**Avis en date du 23 septembre 2020  
de la Mission régionale d'autorité environnementale d'Île-de-France  
sur le projet de l'Hôpital Paris-Saclay situé à Orsay (91)**

Le présent avis porte sur le projet d'hôpital Paris-Saclay situé sur la commune d'Orsay (91) et sur son étude d'impact. Il est émis dans le cadre d'une procédure de demande de permis de construire.

Figure 3: Carte des aléas retrait-gonflement des argiles (p 182).

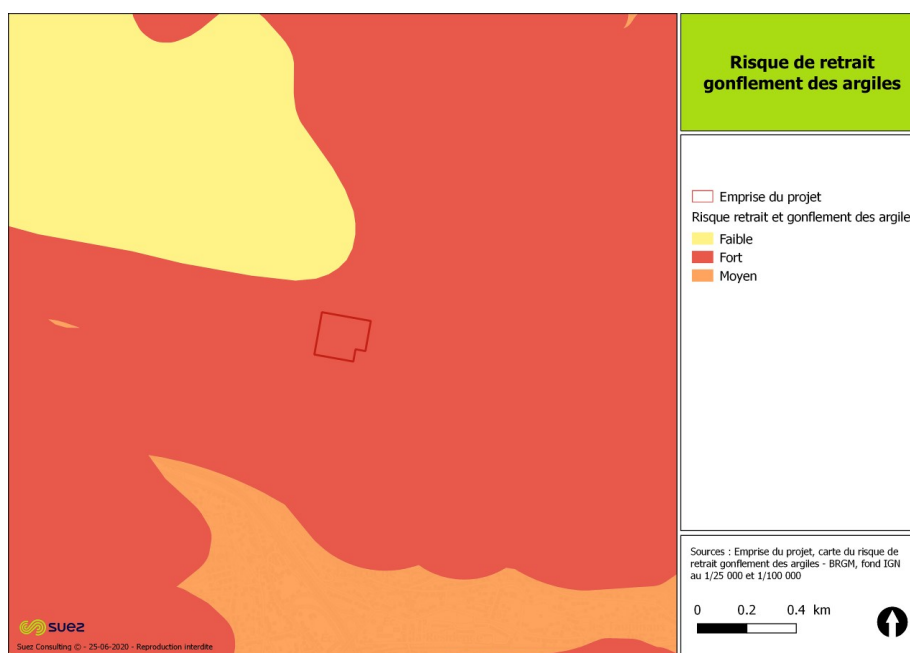
En revanche, le site d'implantation du projet est concerné par un risque de mouvement de terrain par retrait gonflement d'argiles, caractérisé comme fort sur les cartes d'exposition à l'aléa de retrait gonflement des argiles mise à jour en janvier 2020 par le Bureau de recherches géologiques et minières (p. 181). Des mesures constructives spécifiques devront être prévues, ainsi qu'une étude géotechnique, non-encore réalisée.

**La MRAe recommande de réaliser une étude géotechnique et d'en joindre les résultats au dossier d'étude d'impact, afin de justifier de la compatibilité du projet avec le risque de retrait-gonflement des argiles et présenter les mesures constructives adéquates.**

Figure 4 : Flux routiers à l'heure de point du soir en 2017 (p 164).

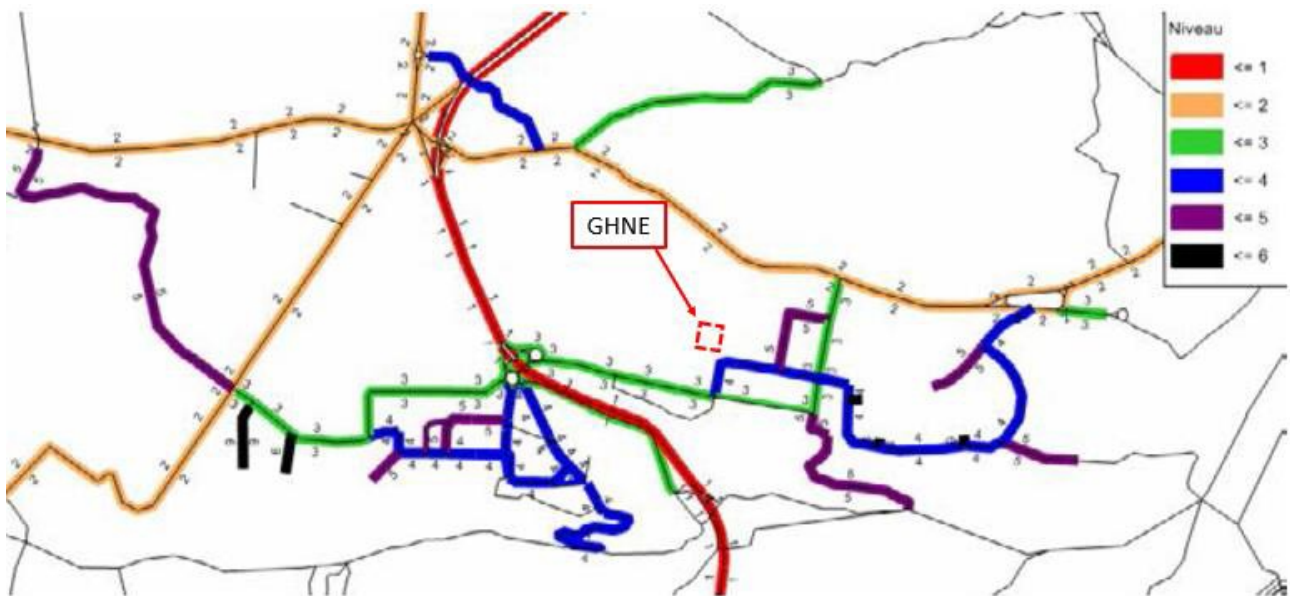
Pour la MRAe, le calage sur l'année 2010 constitue un état initial ancien et la présentation des résultats du diagnostic du trafic est trop succincte. De même, la présentation globale des mobilités mérite d'être complétée, permettant d'identifier les enjeux spécifiques pour un équipement hospitalier public desservant un très large périmètre.

**La MRAe recommande de compléter l'analyse de l'état initial de l'environnement par un état des lieux complet et actualisé des mobilités.**

Figure 5 : Taux de saturation à l'heure de pointe du matin, à l'horizon 2030 (p. 259).

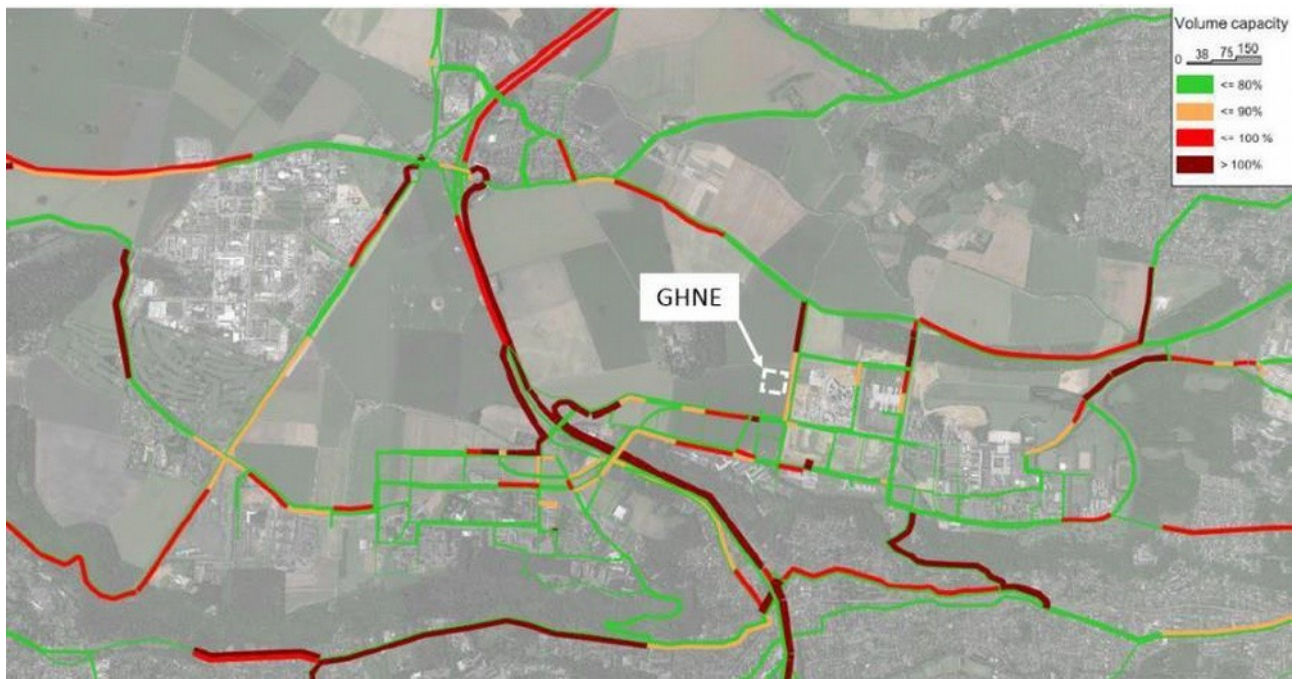
Ces modélisations mettent en évidence la congestion du secteur, notamment à l'heure de pointe du matin (cf. figure 5). Le dossier en déduit la nécessité de favoriser les modes doux et les transports collectifs (p. 260).

Cependant, il n'en tire de conséquences sur l'attractivité des différents modes. Les mentions de certaines spécificités d'un hôpital (urgences, patients à mobilité réduite, part du personnel en horaire de nuit) ne suffisent pas à exonérer l'étude d'impact d'un examen plus précis des parts modales. En effet, sans méconnaître ces spécificités, la MRAe rappelle qu'une part importante du trafic d'un hôpital est liée aux activités de jour (personnels administratifs et personnel technique, mais aussi personnels soignants en service de jour), patients en médecine ambulatoire, visites des malades, etc.

- ***de compléter le dossier par une étude de modélisation du trafic étayée présentant les hypothèses choisies, en considérant un périmètre d'étude élargi à la zone de chalandise du futur hôpital ;***
- ***d'analyser de manière plus fine les incidences du projet sur les déplacements pour les usagers du site (personnel, malades, visiteurs), compte tenu du regroupement des hôpitaux ;***
- ***de présenter une stratégie volontaire en matière d'utilisation des transports en commun et de pratique des mobilités douces, en particulier le vélo, afin de rendre le projet compatible avec les objectifs du territoire.***
